**Riigitee 11172 Vasalemma karjääri tee
kaitsevööndis jalgratta- ja jalgte ehitusloa
eelnõu kooskõlastamata jätmine**

Ehitusloa aluseks on „11172 Vasalemma karjääri tee jalg- ja jalgrattatee põhiprojekt“ (peaprojekterija Partner Insenerid OÜ, töö nr P29-25), valgustuse eriosa „11172 Vasalemma karjääri tee jalg- ja jalgrattatee valgustuse põhiprojekt“ (OÜ Hõbemäe, töö nr 260103).

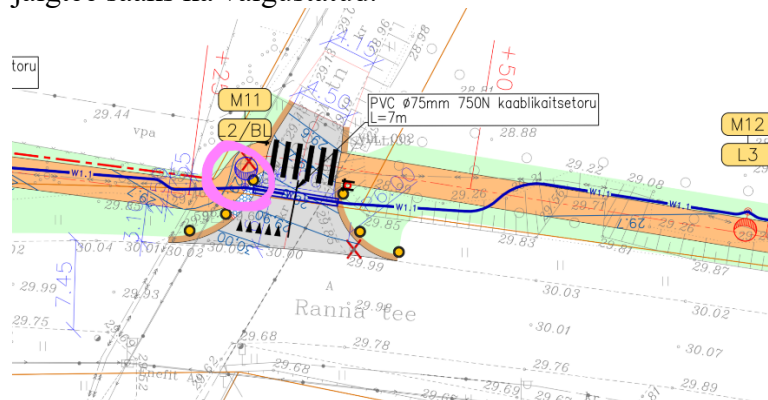
5. Käsitleda seletuskirjas rajatava bussipeatusega seonduvat, sh peatuse tüübi (ootealaga peatus) valikut, samuti tuua välja eeldatav bussi sisenejate arv päevas ja peatuses peatuvate bussiliinide arv.
6. Palume valgustuse toitekaabel planeerida väljapoole riigitee alust maaüksust noolega kajastatud asukohas (Roosi tn piirkond) ning nihutada antud lõigus elektrikaabel ka eemale riigitee muldest ja piirist.

7. Täpsustada, kas Roosi tn piirkonnas antud valgustusmasti paigaldamine kergliiklustee kattesse on mõistlik. Masti asukoht võib jääda segama lumelükkamist. Võimalusel kaaluda mastile alternatiivne asukoht näiteks teisele poole kergliiklusteed või ülekäigurada ning võib-olla siis tuleb täiendavalt veel üks h=6m lisada, et jalgratta- ja jalgteed saaks ka valgustatud.
